玄海原子力発電所第3号機及び第4号機
緊急時対策棟設置工事に係る
設計及び工事計画認可申請について

九州電力株式会社

2021年3月25日

○ 前回審査会合(2020/12/3)にてご指摘いただいた事項及びその後のヒアリングにて事実確認いただいた事項のうち、ご説明が必要と判断した以下の内容について説明する。

① 屋外地下エリア（燃料エリア）における溢水防護の設計方針について（2/2）

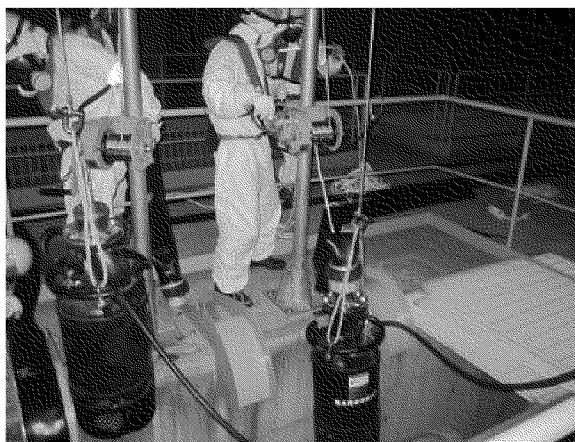
- 基準地震動Ssに対して耐震性を有する100%容量の湧水サンプポンプを2台（うち1台は予備）設置し、地下水を処理することにより防護すべき設備が機能を損なうおそれがない設計とする。
- 緊急時対策棟用湧水サンプポンプは、通常時は非常用母線から給電し、外部電源喪失時には、ディーゼル発電機を給電元とする。非常用母線からの給電喪失時は、緊急時対策所用発電機から給電する。
- 緊急時対策棟用湧水サンプポンプについては、既設の湧水サンプポンプと同様に浸水防護施設として取り扱う。
（詳細設計を設計及び工事計画認可申請書添付資料6-5「浸水防護施設の詳細設計」に記載）

→上記の内容については、補正にて記載の充実化を図る。

地質断面図（発電用原子炉施設設置位置： Y_3 - Y_3' 断面）

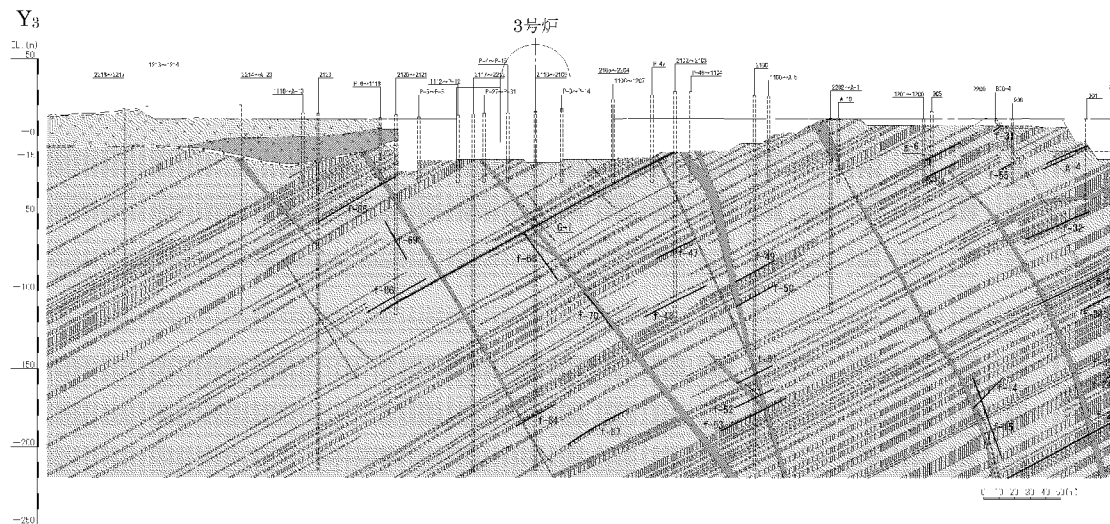
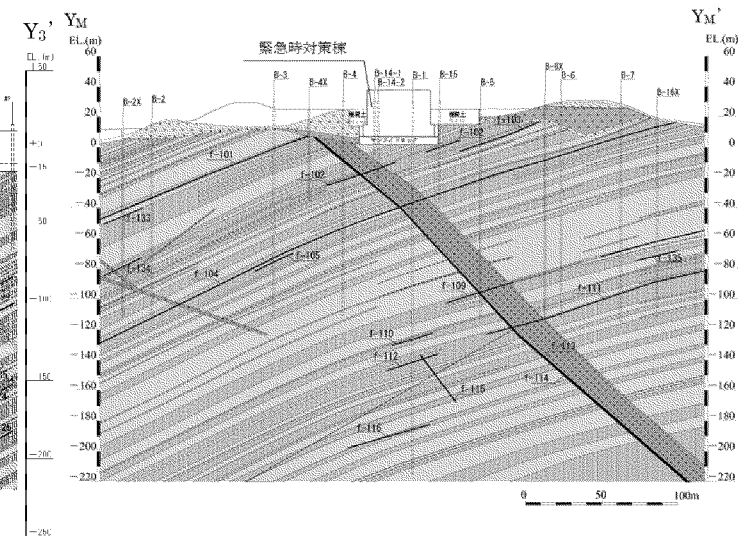
②他プラントでの審査実績を踏まえた記載内容の充実のため、地質断面図及び耐震安全性評価における地下水位の設定方針を追加する。

○発電用原子炉施設設置位置及び緊急時対策棟設置位置の地質断面図を下図に示す。

- 緊急時対策棟設置位置の地質は、発電用原子炉施設設置位置と同様に、佐世保層群（砂岩及び頁岩の互層）を主に基盤としている。

④ 新固縛装置について (1/2)

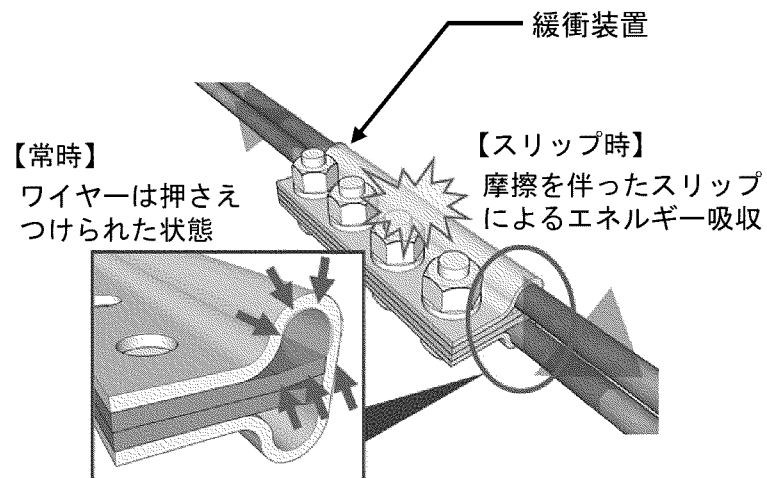
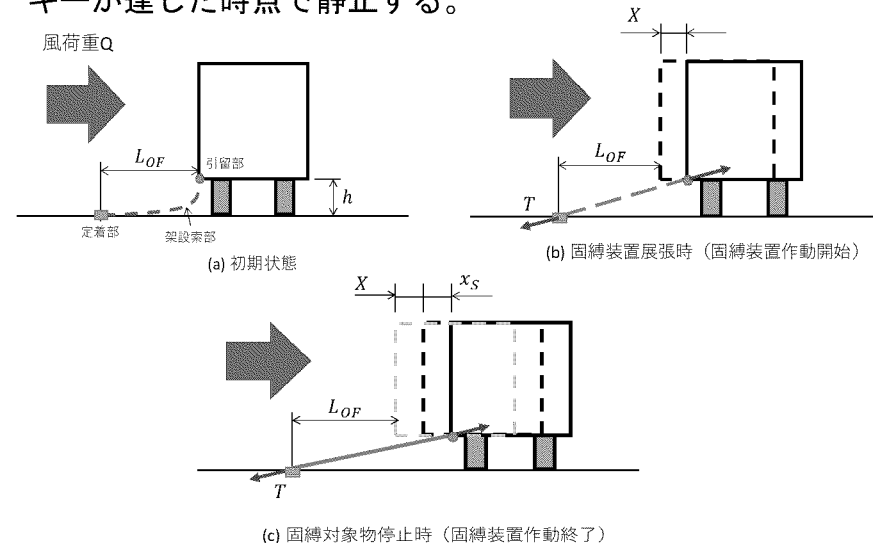
- 竜巻防護対策の固縛として、新たな固縛装置である緩衝装置付ワイヤーロープによる余長を有する固縛を追加し、地震時の横滑り等を考慮して地震後の機能を保持するものに対して適用する。

図1：緊急時対策所用発電機車

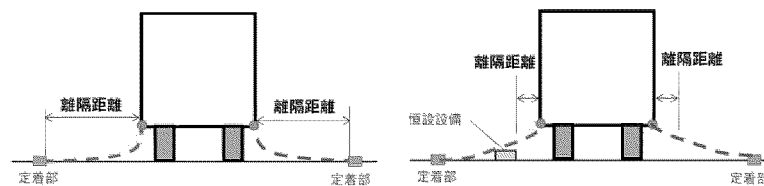
※2 離隔距離の設定方法は、悪影響防止の観点から踏まえ、他の設備に干渉しない範囲で設定するために、以下の通りとする。

・固縛対象物から最も近い設備（固縛装置の定着部や恒設設備）までの距離を離隔距離として設定する（図1,2を参照）。

→ 上記、離隔距離の設定方法等について、補正にて記載の充実化を図る。
